## Station de MALLEMORT BRAMEJEAN

### Dégagement de H2S

au motif supposé d'une  
Charge estivale potentielle supérieure à 10 000 EH,  
Soit le double de la capacité nominale  
Extraction FNE13

2022 08 25 – RH  
Complété par  
2022 08 27 – TP

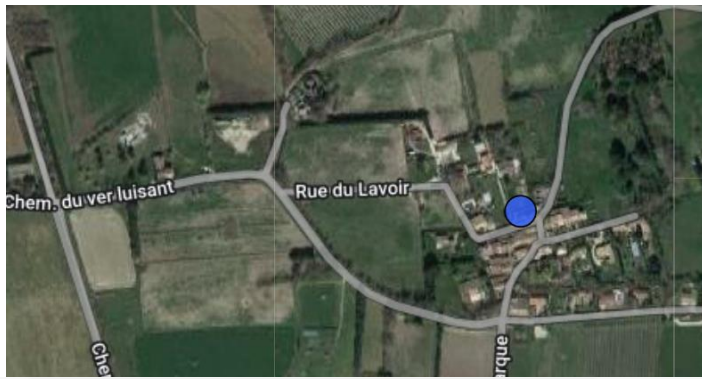
D'où FNE13 est fondée à s'interroger :

- ✚ Qu'elles sont les mesures prises pour assurer que la nappe phréatique n'a pas été polluée par cet incident ? (Rappel les habitants de Bramejean ne sont toujours pas raccordés au réseau d'eau potable et utilisent l'eau de la nappe par des forages)
- ✚ Comment se fait-il que la SAUR assure que la capacité de la STEP est suffisante alors que les signes de saturation (odeurs et débordements récurrents) sont manifestes ?
- ✚ Est-on sûr que le dimensionnement initial de la STEP tient compte de la présence d'une résidence de vacances pouvant accueillir 4000 personnes

- ✚ Comment se fait-il que la fiche STEU ne tienne pas compte d'un usage saisonnier allant au-delà de la capacité nominale ?
